GC/257/2024

ESCLARECIMENTOS

Ref.: Processo de Seleção com Disputa Aberta nº 078/2024 – Aquisição de centro de usinagem 5X simultâneos para o SENAI-SP

PEÇA TESTE
USINAGEM CNC

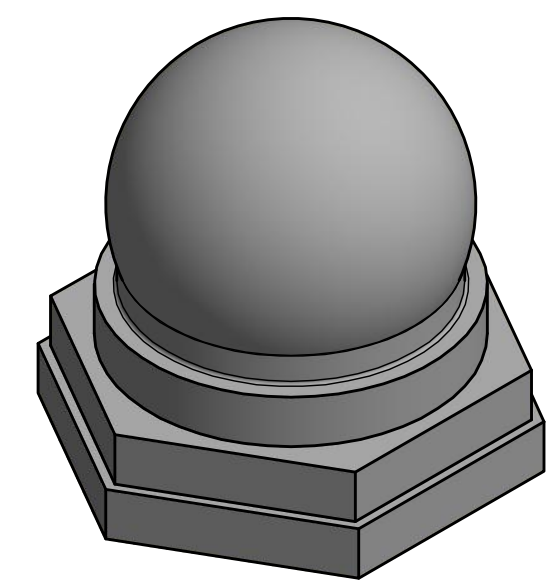
Solicitamos esclarecer qual será a peça usinada para aprovação técnica e também disponibilizar o desenho para que possamos mensurar os estudos em relação a mesma.

Segue anexo respectivo arquivo.
